Centrale solaire photovoltaïque au sol
Lieu-dit « *Trou du Mouton* »

Dossier n° PC 034 189 16 H 0010

Réponse à l'avis de l'autorité environnementale sur le dossier présentant le projet et comprenant l'étude d'impact.

Avril 2018

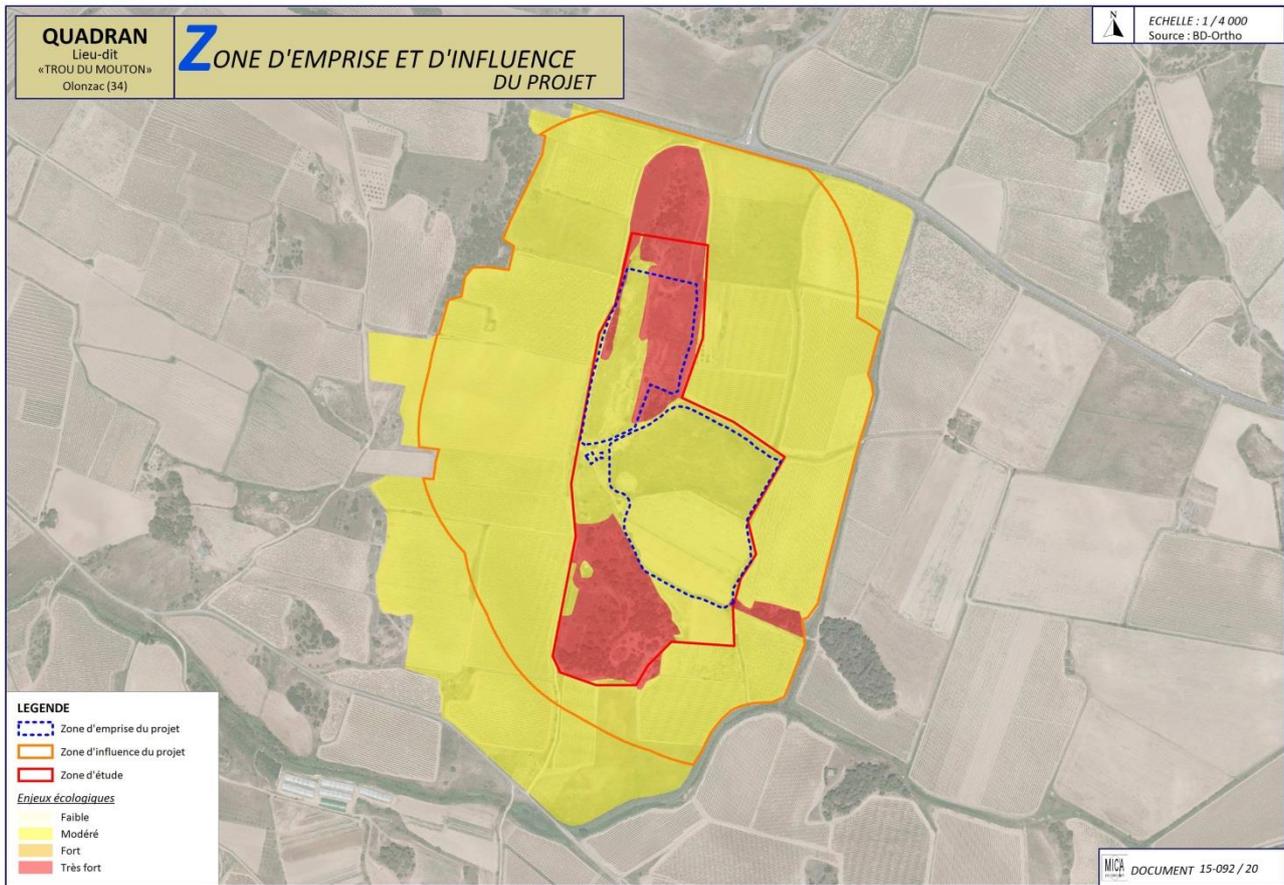
« L'AE relève que l'enceinte nord de la centrale présente une topographie plus accidentée. Elle recommande de présenter des cartes illustrant la topographie actuelle et future afin de faciliter la représentation du projet dans son environnement. Elle recommande également de préciser le devenir des anciens murets et affleurements rocheux. »

L'enceinte nord du projet s'étend effectivement sur une zone dont la topographie est plus accidentée que celle de la zone sud. Cependant, un levé topographique a été réalisé par un géomètre expert et nous a permis de délimiter l'emprise des modules photovoltaïques. Notre bureau d'études technique a ainsi réalisé un calepinage en prenant en compte la typologie de sol ainsi que la topographie du sol. La disposition des tables supportant les panneaux a été étudiée de manière à respecter les pentes maximales pour que ce soit techniquement réalisable.

Ces emprises et les courbes de niveaux sont visualisables sur le plan ci-dessous, également jointes en annexe.

La réalisation de la centrale photovoltaïque ne nécessite pas de terrassement particulier, et aucun impact n'est à prévoir sur la structure du sol et du sous-sol. Ainsi les courbes de niveau présentées ci-dessus pour la topographie actuelle seront identiques à celles pour la topographie future.

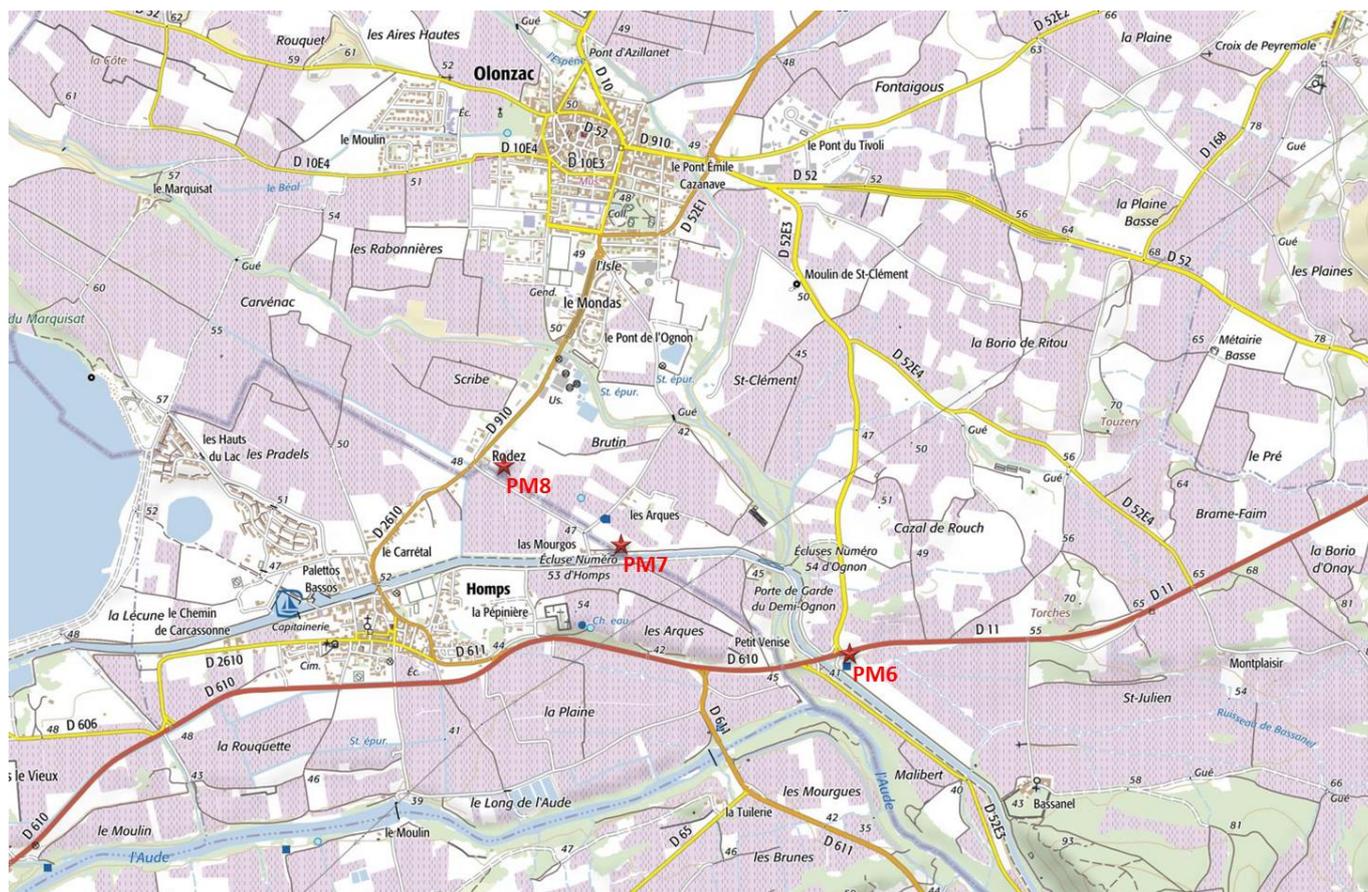
« Dans l'analyse des impacts du projet, l'AE recommande de superposer le plan d'aménagement retenu avec la carte de synthèse des enjeux afin de pouvoir apprécier la bonne prise en compte des enjeux identifiés dans l'état initial. »

La carte superposant l'emprise du projet avec la délimitation des enjeux identifiés a été réalisée par le bureau d'étude MICA ENVIRONNEMENT lors de la rédaction du Volet Naturel de l'Etude d'Impact. Elle est jointe au présent document ci-après et en annexe :

La carte d'enjeux faune est réalisée par la superposition des enjeux de chaque groupe :

- Les zones d'enjeux très forts sont liées à l'habitat d'espèce du Lézard ocellé ;
- Les zones d'enjeux modérés sont liées aux habitats d'oiseaux, d'insectes ou de chiro à enjeu modéré ;
- Les zones à enjeux forts sont liées à l'habitat de l'Hespérie de l'épiaire, de la Pie grièche à tête rousse et du Psammodrome d'Edwards. Elles n'apparaissent pas sur la carte car les habitats recoupent ceux du Lézard ocellé et c'est l'enjeu le plus fort qui est représenté :
 - Hespérie de l'épiaire : pelouses, garrigues et matorrals à Pin d'Alep
 - Pie grièche à tête rousse : pelouses, matorrals à chêne vert, garrigues et matorrals à Pin d'Alep
 - Psammodrome d'Edwards : pelouses et matorrals à Pin d'Alep

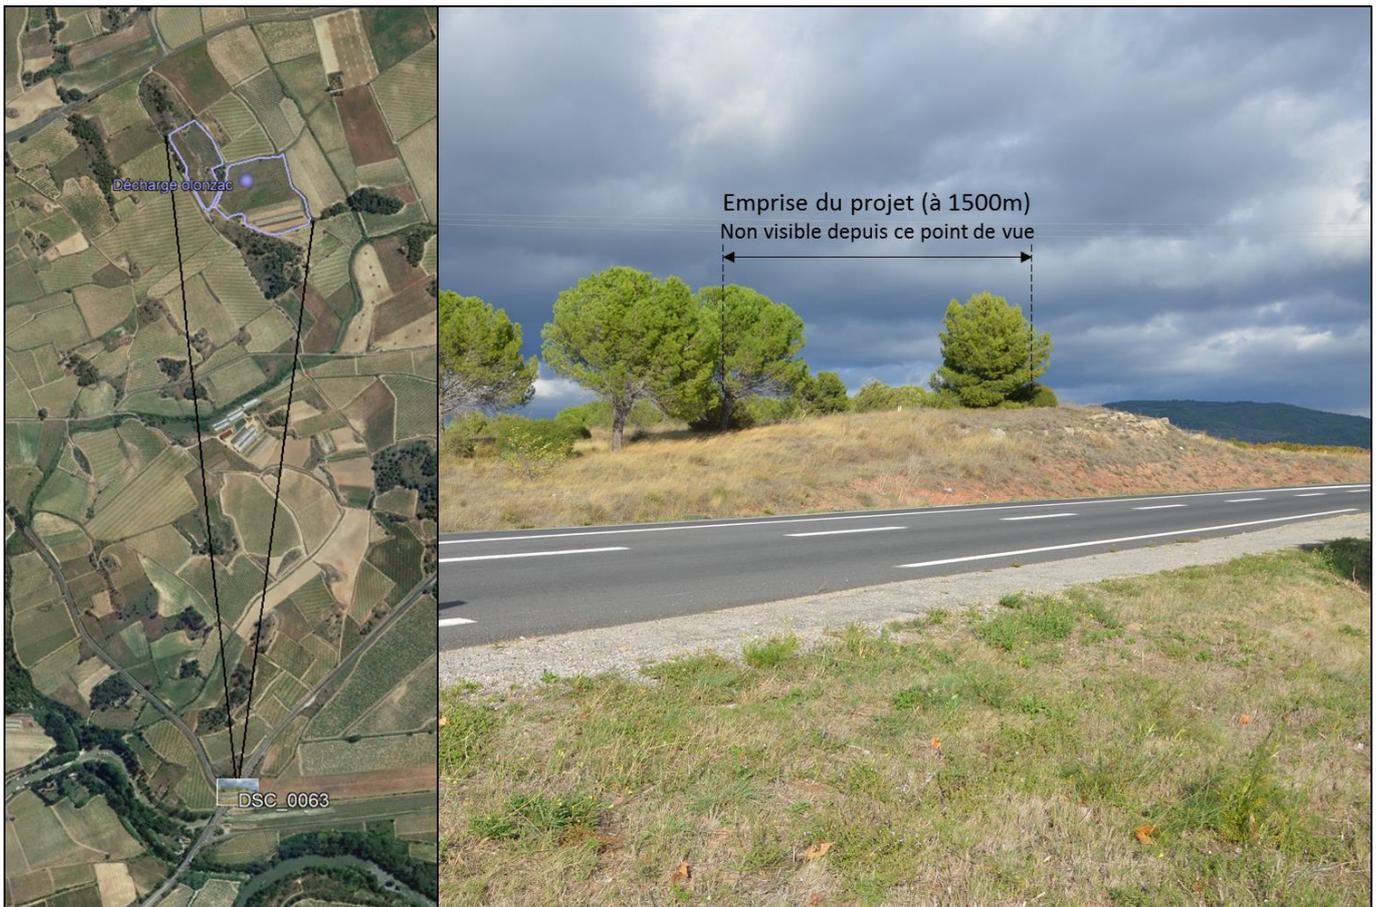
« L'aire d'étude compte de nombreux monuments historiques et sites inscrits et classés. Le plus remarquable est le Canal du Midi, site classé recensé au patrimoine mondial de l'UNESCO, situé à 1,3 km du projet. L'étude indique que depuis le Canal du Midi des perceptions lointaines, filtrées et partielles existent sur la zone d'étude. L'impact du projet sur le Canal du Midi est jugé faible. Un seul photomontage a été réalisé pour l'illustrer. L'Ae rappelle que le site du Canal du Midi est un bien patrimonial et culturel mondial dont la préservation constitue un enjeu majeur pour la région. Une analyse des incidences visuelles spécifique et détaillée depuis le Canal du Midi est recommandée afin de définir des mesures d'évitement et de réduction de façon à ne produire aucun impact visuel depuis le site classé à partir de la sortie du bourg de Homps. »

Afin de satisfaire aux recommandations de l'Autorité Environnementale 3 autres photomontages ainsi que des coupes de terrain ont tout de même été réalisés depuis 3 différentes localisations à la sortie du bourg de Homps. La carte ci-dessous permet de localiser les prises de vue des photomontages 6 à 8.

Pour chacun des trois photomontages une coupe a été réalisée afin de visualiser le profil de dénivelé du terrain. Cela permet de savoir s'il y a des possibilités de co-visibilité ou non depuis le point de vue à proximité immédiate du Canal du Midi.

Schéma de principe de l'écoulement des eaux de ruissellement sur les panneaux photovoltaïques

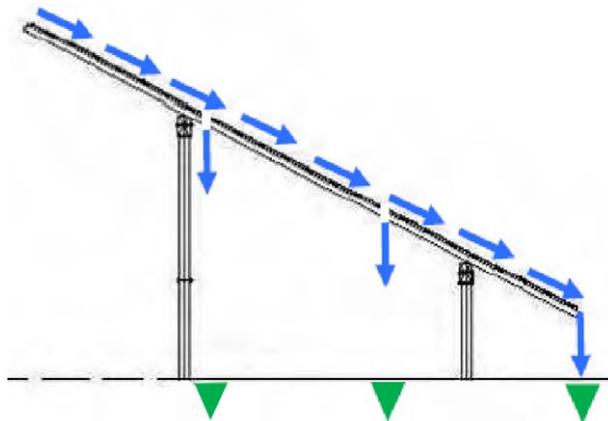
« L'étude considère que le projet n'aura aucune incidence sur l'écoulement des eaux et le risque inondation. Toutefois, étant donné la localisation du projet en connexion avec le réseau hydrographique confluent du ruisseau de la Garde, il pourrait favoriser le ruissellement pluvial notamment lors de la phase chantier et d'exploitation. Les travaux, avec la disparition de la couverture végétale et le compactage du sol, risquent d'augmenter la charge sédimentaire des eaux de ruissellement et d'affecter la faune et la flore aval par l'augmentation des matières en suspension. L'AE regrette qu'aucune mesure ne soit prise afin de récupérer et de faire décanter les eaux chargées en sédiments. Elle recommande au maître d'ouvrage de proposer des mesures pour diminuer des micros-ravinements et l'augmentation des particules fines dans les eaux de ruissellement. »

En outre, bien que les panneaux constituent une surface d'interception des eaux de ruissellement, les espaces entre panneaux et entre lignes de modules sont suffisants pour permettre de répartir les zones d'écoulement et d'éviter les phénomènes d'érosion du sol.
